2023 年 4 月

尊敬的客户

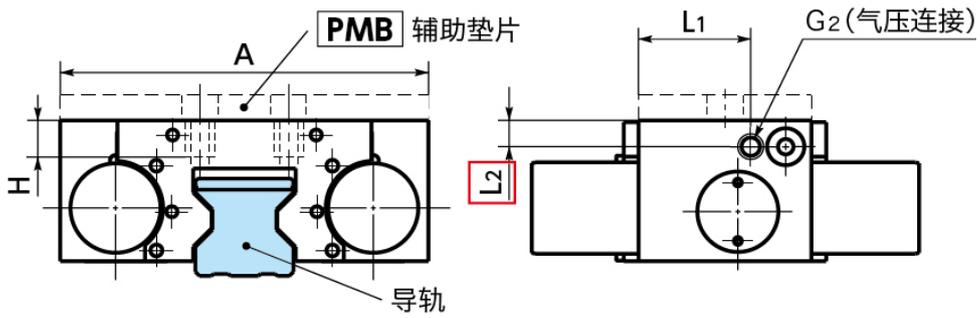
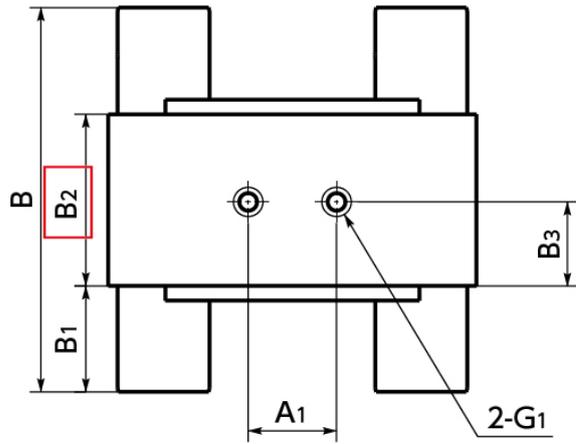
在替代品中变更部分尺寸。
